本挿入用紙(以下、本紙)は、HR-706 に使用する打点式リボンカセットの形名が EPSR024C000001A に変更された件について説明したものです。

新型リボンカセット EPSR024C000001A を取り付ける際の確認事項

1. 打点用リボンカセットの形名変更について

(図 1) HR-706 取扱説明書(抜粋)

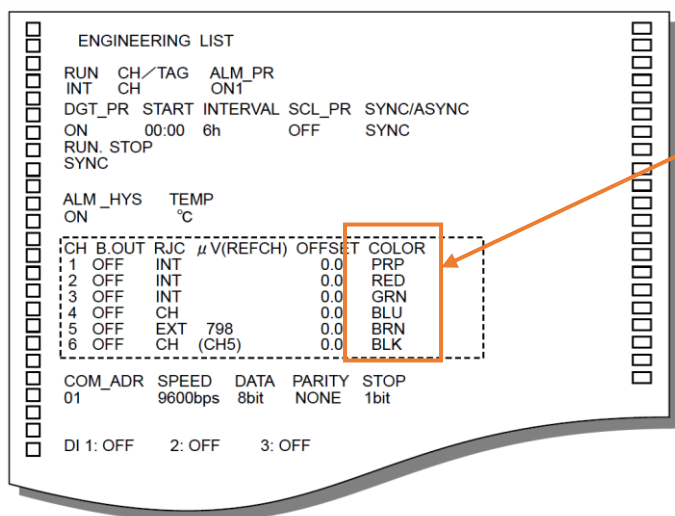
2. HR-706(ソフトバージョン 4.00 以前)へのリボンカセット取付時の処置

ソフトバージョン 4.00 以前の HR-706 へ新型リボンカセットを取付ける場合には、(1)または(2)のいずれかの処置が必要です。ソフトバージョン 5.00 以降の製品については、以下の処置は不要です。

(1) 打点色の設定変更

打点色はチャンネルごとに設定が可能ですので、表 2 に示すように打点色を変更してください。

リボン色に設定を合わせているので、設定変更内容の色は実際の色とは異なります。

また、リスト印字の打点色指定も異なります。

設定変更の操作は「図 1 HR-706 取扱説明書(抜粋)」をご参照ください。

【例】 新型リボンカセットを使用して打点色を従来の色に一致させる場合、2chに BLK(黒)を指定することで RED(赤)の打点となります。
設定上「BLK(黒)」とするため、エンジニアリングリスト印字ではBLKと印字されます。

(写真 1)

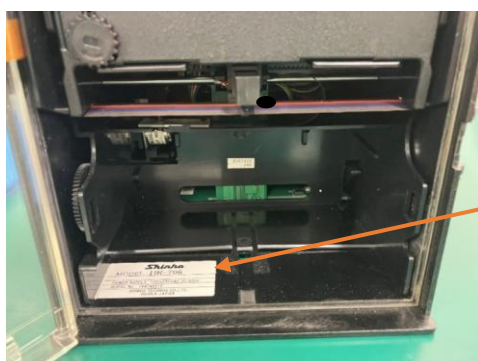
3. HR-706 のソフトウェアバージョンの判別方法

新型リボンカセットに対応したソフトウェアバージョン 5.00 以降の HR-706 には、型式銘板に●を印刷しています。[[写真 1]参照]

型式銘板の右上に●を印刷し、識別します。

チャートホルダを外した状態で確認できます。
